CIRCULAR ACLARATORIA Nº 01 (con consulta)

Licitación Privada N° 12/2022

SOBRECUBIERTA DE TECHO Y TRABAJOS EXTERIORES

MUSEO DEL FIN DEL MUNDO – USHUAIA

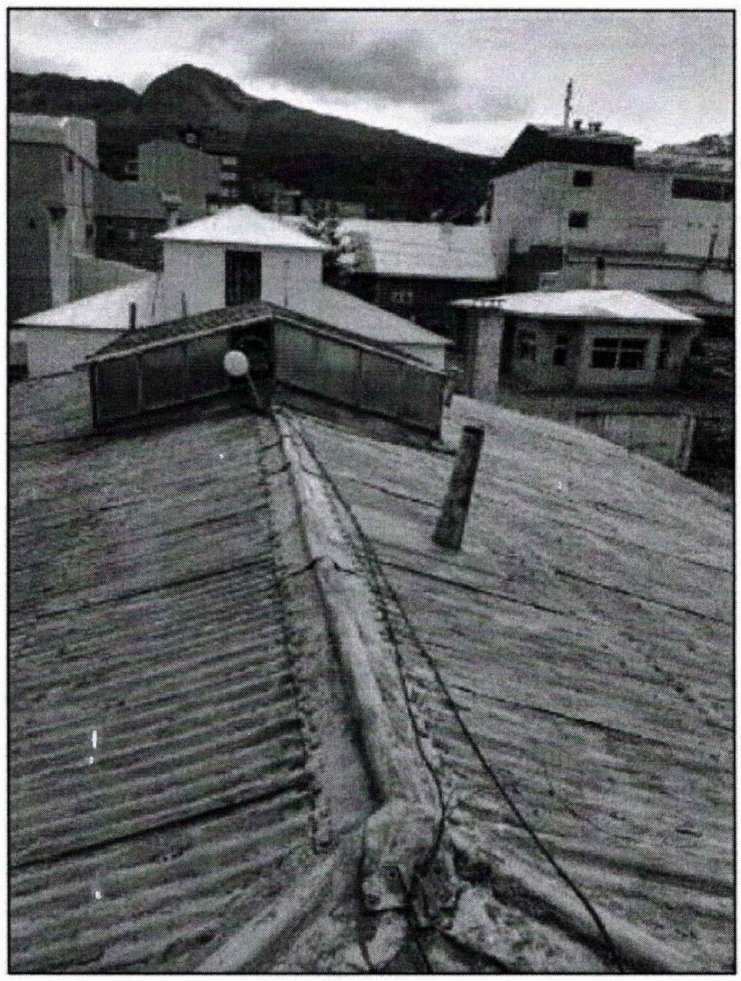
*4.a. En el Cómputo, se expresa que son dos hojas de 0.40x0.50 y en el punto 2 del plano 1, donde se remite, la medida es de 4.00x2.60.*

*4.c. En éste Item se indica un gráfico B que no se encuentra en el plano 1.*

a.- Provisión y colocación de carpintería metálica en claraboya (hoja de 0,40x0,50) apertura mediante accionamiento manual, según punto 2 en plano 1 y gráfico adjunto.
Las mismas se discriminan del punto dos (2) del único plano del pliego, ya que de las 8 carpinterías que conforman la claraboya, 2 son de apertura manual para ventilación del lugar con una hoja de 0,40x0,50 cada una (item 4.a).

c.- Provisión y colocación de carpintería metálica (escotilla metálica 0,87x0,57), según punto 4 en plano 1 u detalle grafico B

El detalle al que hace referencia en el itemizado "detalle gráfico B" se corresponde con la imagen del único plano.
Se adjunta imagen a los fines de un mejor entendimiento:
